Mission régionale d'autorité environnementale

**AVIS DÉLIBÉRÉ SUR LE  
PROJET D'UNITÉ DE MÉTHANISATION  
SUR LA COMMUNE D'OMBRÉE-D'ANJOU (49)**

**n° PDL-2023-7102**

Zone humide impactée par le projet, en jaune (Source : Étude d'impact)

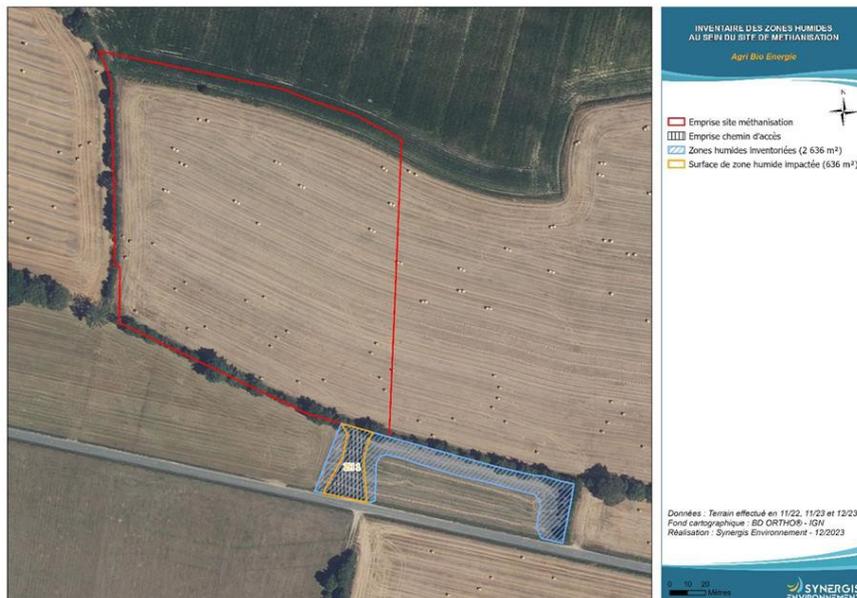
Une zone humide a été identifiée au sud du site de l'unité de méthanisation, au niveau de la parcelle destinée à la réalisation du chemin d'accès au site. Le projet va entraîner la destruction de 638 m<sup>2</sup> (intégrant a priori le secteur à l'ouest du chemin d'accès et une zone tampon de 2 m) de la zone humide de 2 636 m<sup>2</sup>. Son évitement est rendu impossible, selon le dossier, pour des questions de maîtrise foncière. Toutefois, le dossier expose également que la surface détruite sera de 636 m<sup>2</sup> sans intégrer le secteur à l'ouest du chemin et la zone tampon évalués entre 150 et 200 m<sup>2</sup>. La surface totale de zone humide réellement impactée doit être clarifiée.

Une délimitation précise du chantier permettra de limiter son impact (déplacements, stockages...) sur la zone humide à cette seule surface.

- **la surface de zone humide impactée, intégrant le secteur à l'ouest du chemin d'accès et une zone tampon de 2 m ;**
